SWAG 30 94 0308

Applicabile a:
vari modelli Volkswagen, Audi, SEAT e Škoda

OE Nr. 03L 903 137 T S1

Kit cinghia ausiliaria con tensionatore cinghia e vite

Figura 1

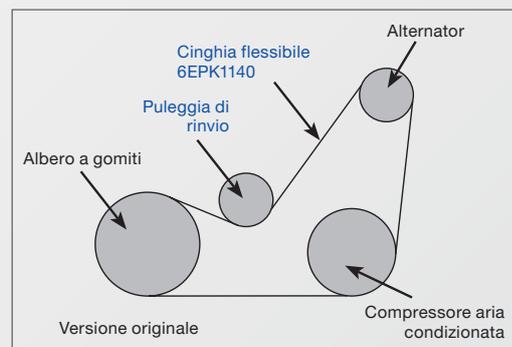
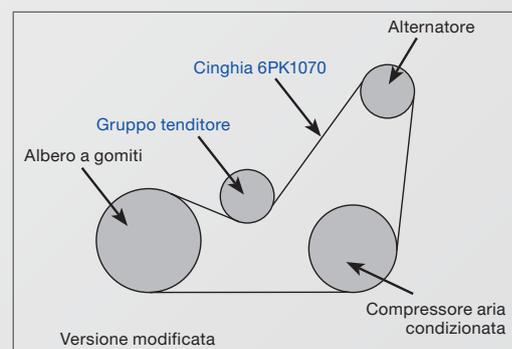
Si sente un cigolio/un ronzio proveniente dall'area di trasmissione ausiliaria del veicolo, la cinghia ausiliaria è danneggiata e il motore potrebbe non avviarsi. La cinghia elastica multi-V - 6EPK1140 - non viene più utilizzata per questa installazione e la nuova cinghia differisce dalla precedente.

La versione originale della trasmissione a cinghia ausiliaria era azionata da una cinghia elastica multi-V e una puleggia di rinvio che ha subito l'usura, portando a una tensione insufficiente della cinghia ausiliaria (Fig 1). Per migliorare le caratteristiche NVH (rumore, vibrazione, durezza) il costruttore del veicolo ha riprogettato i componenti della trasmissione a cinghia ausiliaria.

La cinghia elastica multi-V e la puleggia di rinvio sono state sostituite da un tensionatore a molla e da una cinghia trapezoidale convenzionale a più scanalature (Fig. 2.). Il kit SWAG 30 94 0308 contiene tutti i componenti necessari per aggiornare l'azionamento ausiliario all'ultima specifica OE.

Le componenti sono disponibili anche separatamente per veicoli già modificati; i singoli riferimenti sono: 30 93 7533 (cinghia ausiliaria) e 30 10 2297 (gruppo tenditore).
